Parco eolico ABBILA

**Ampliamento del Parco Eolico di Ulassai e
Perdasdefogu nei comuni di Ulassai e
Perdasdefogu (NU)**

**NOTA DI PRESENTAZIONE DELLA DOCUMENTAZIONE
INTEGRATIVA PER IL PROGETTO ABBILA**

Integrazioni SIA Abbila - Ampliamento del Parco Eolico di Ulassai e Perdasdefogu (NU) – MARZO 2022

Figura 1 – Inquadramento delle opere della postazione 524 negli usi civici e nel catasto

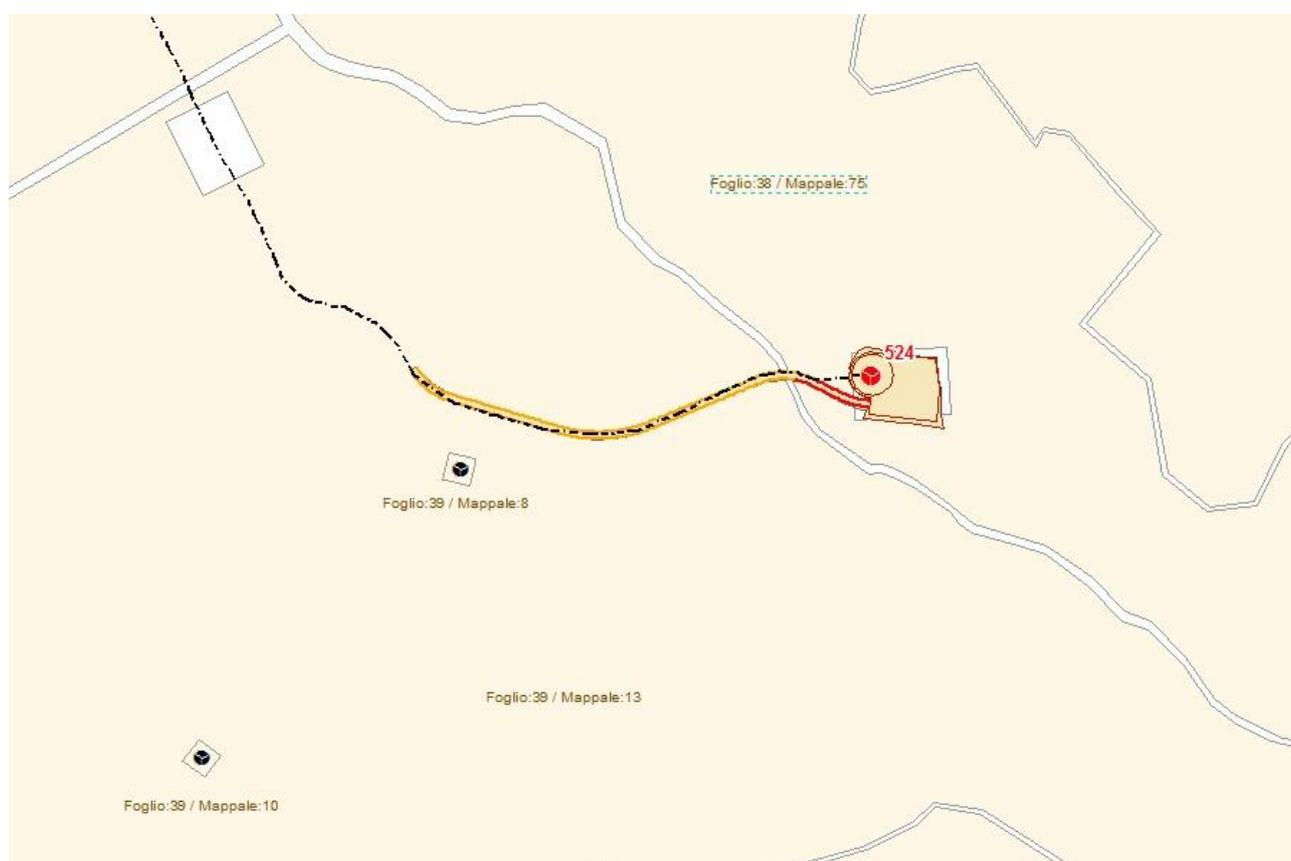
Riguardo alla posizione 524 la relazione spaziale tra le opere in progetto e le terre gravate da uso civico risulta esemplificata nella seguente Figura 1.

Come si nota in Figura 1 solo parte delle opere in progetto fuoriescono dal mappale precedentemente sgravato ricadendo in aree soggette ad usi civici.

Figura 2 – Rapporti spaziali tra il percorso dei mezzi e il centro abitato di Tortoli

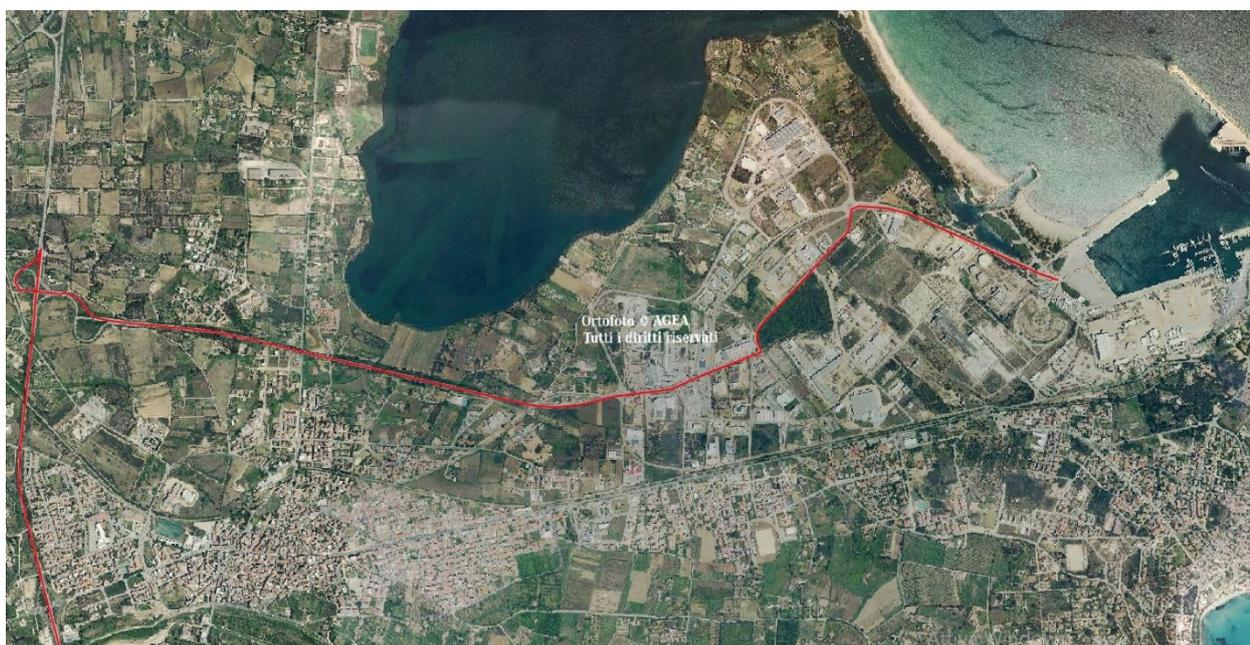
Riguardo al tema legato ai potenziali impatti legati alla fase di trasporto dei componenti degli aerogeneratori, la Direzione Generale dei Trasporti, Servizio per le infrastrutture, la pianificazione strategica e gli investimenti nei trasporti, nel suo parere endoprocedimentale in risposta alla nota prot. n. 18308 del 30/07/2020 (Prot. Ass.to Trasporti n. 12055 del 02.08.2021) suggerisce di condurre un'analisi degli eventuali impatti sul porto in cui arriveranno gli aerogeneratori, e sul potenziale disagio alla circolazione indotto dal movimento di autoarticolati e automezzi di cantiere sul traffico veicolare transitante sulle strade ordinarie (strade statali, provinciali, e comunali), si precisa quanto segue.

cantieristica marittima industriale, vi si eseguono infatti lavorazioni relative, ad esempio, alla predisposizione di grandi strutture per piattaforme operanti in mare. L'insieme di tali lavorazioni comporta che tutto il sistema porto sia dimensionato per il transito di automezzi anche di dimensioni eccezionali. Va altresì notato come il porto abbia una connessione diretta con la zona industriale del paese che risulta già infrastrutturata per il transito dei mezzi pesanti e connessa direttamente alla SS 125. Tale adiacenza spaziale tra porto e zona industriale consente di evitare completamente le interferenze con il traffico del centro urbano che non verrà attraversato dai mezzi (Figura 2).

Figura 3 – Confronto tra i due layout di impianto esaminati durante la redazione del progetto. Il cerchio viola rappresenta la posizione degli aerogeneratori nel primo progetto del 2020, mentre in rosso è rappresentata l'attuale struttura del layout in progetto.

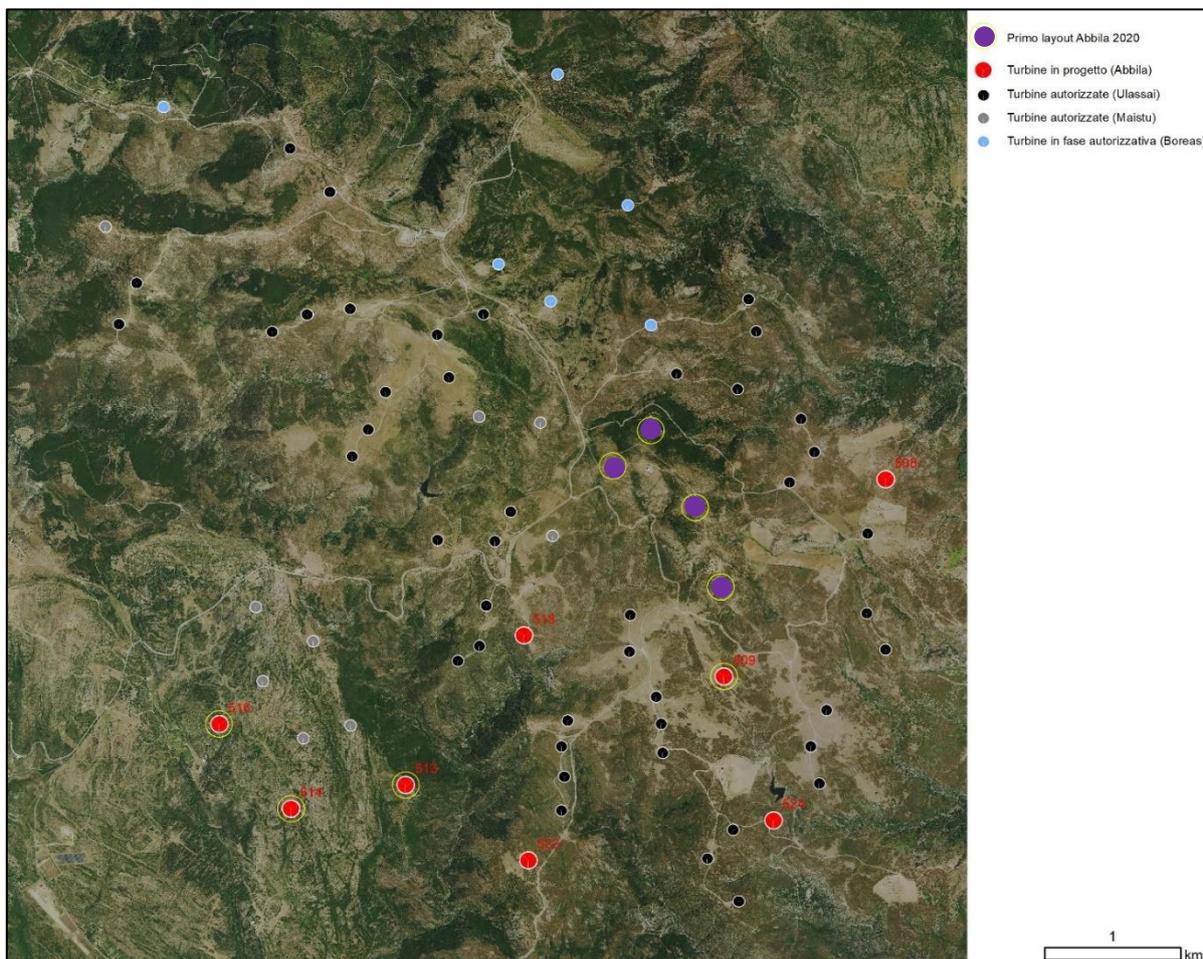
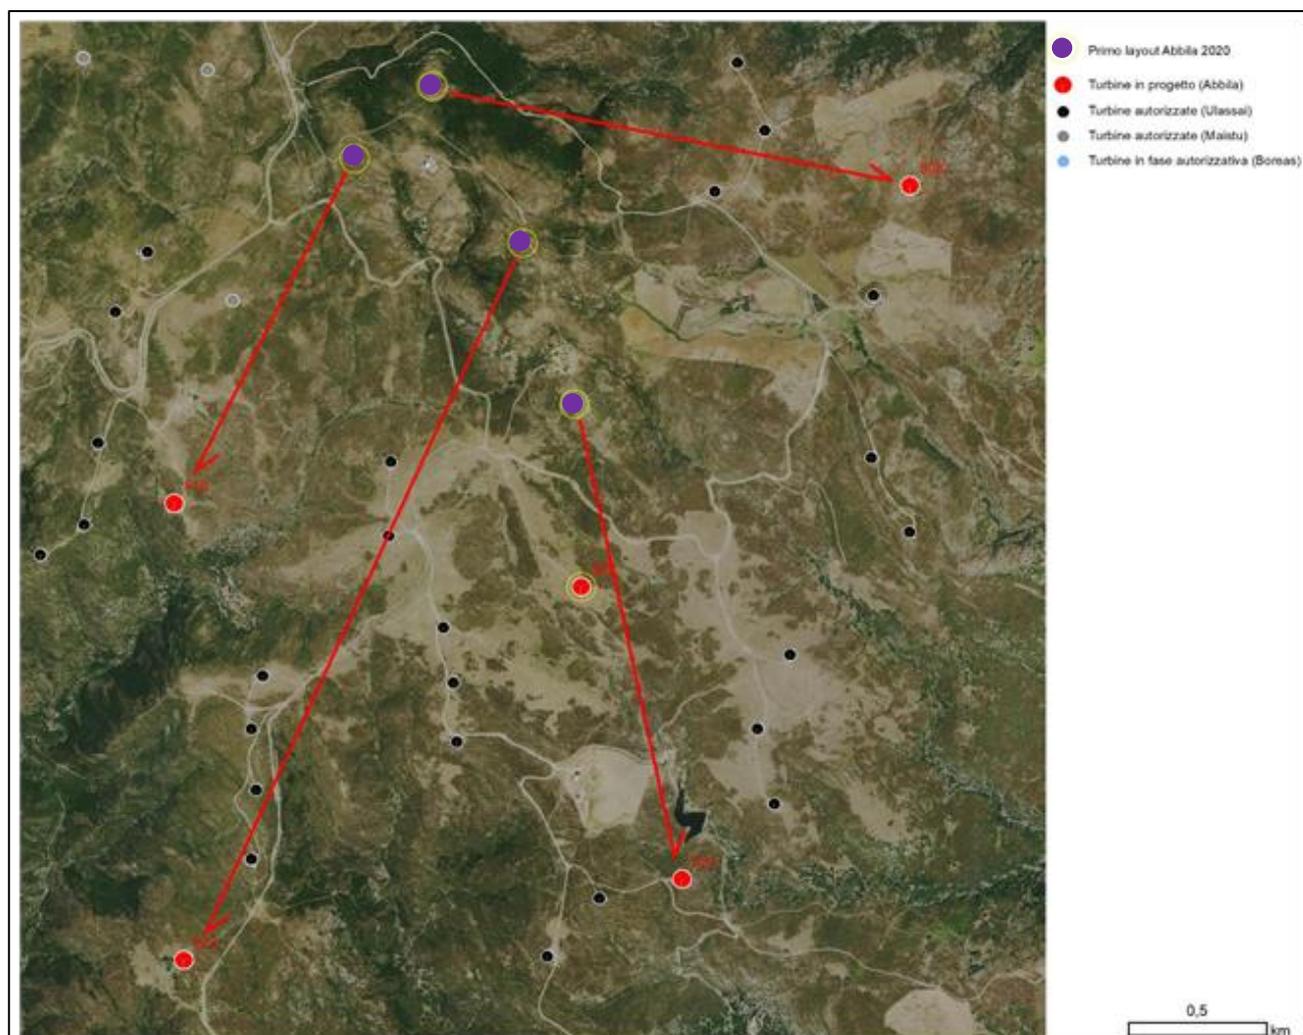
L'impianto in progetto ha visto una evoluzione nel layout di progetto a seguito dell'interlocuzione avvenuta con gli enti proposti, che ha visto durante la sospensione del procedimento di VIA, prima dell'avvio dello stesso, la modifica del layout inizialmente proposto. Ciò ha comportato il ridimensionamento del layout con conseguente spostamento di quattro degli 8 aerogeneratori segnalati da ENAV come potenzialmente interferenti con il RADAR di Monte Codi e con i servizi di telecomunicazioni. Le nuove posizioni proposte hanno ottenuto il benestare di Enac (Vedi Allegato 3).

In definitiva l'unica alternativa al layout proposto, tenendo in considerazione quanto scaturito dagli approfondimenti tecnici condotti con le modalità sopra illustrate, è l'Alternativa Zero. Tale alternativa è stata analizzata e scartata nell'ambito dello SIA presentato, essendo pervenuti alla conclusione che la realizzazione del progetto determina impatti negativi accettabili e, soprattutto, non irreversibili in rapporto al proposto sito di intervento, tali da pregiudicarne le attuali dinamiche ecologiche o la qualità paesaggistica complessiva. Inoltre, la scelta localizzativa delle nuove turbine si allinea anche a quanto definito nella Delibera 59/90 del 2020 27/11/2020. Di contro, la mancata realizzazione del progetto presupporrebbe quantomeno un ritardo nel raggiungimento degli importanti obiettivi ambientali attesi, dovendosi prevedere realisticamente il conseguimento dei medesimi benefici legati alla sottrazione di emissioni attraverso la realizzazione di un analogo impianto da FER in altro sito.

Figura 11 - Schema di principio per il calcolo delle distanze da terne di cavi interrati con posa a trifoglio

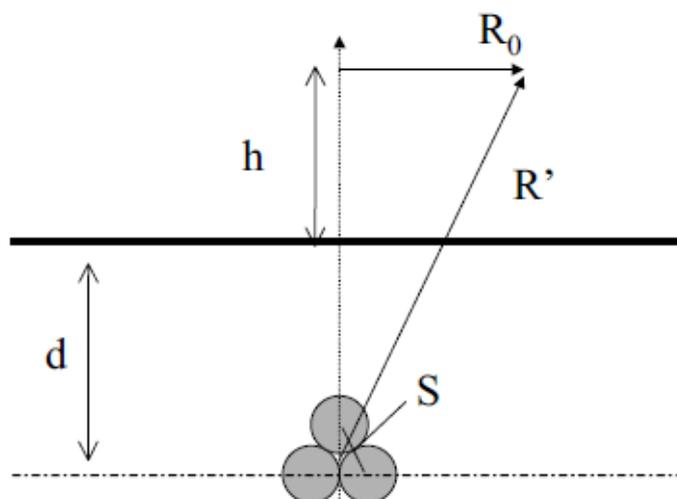
Risposta osservazione n.2

Con la configurazione di posa a trifoglio (**Errore. L'origine riferimento non è stata trovata.**) la norma CEI 106-11 introduce una formula semplificata per il calcolo diretto della distanza R_0 dall'asse della linea al livello del suolo ($h=0$) oltre la quale l'induzione magnetica scende al di sotto del valore di $3 \mu\text{T}$ (1):
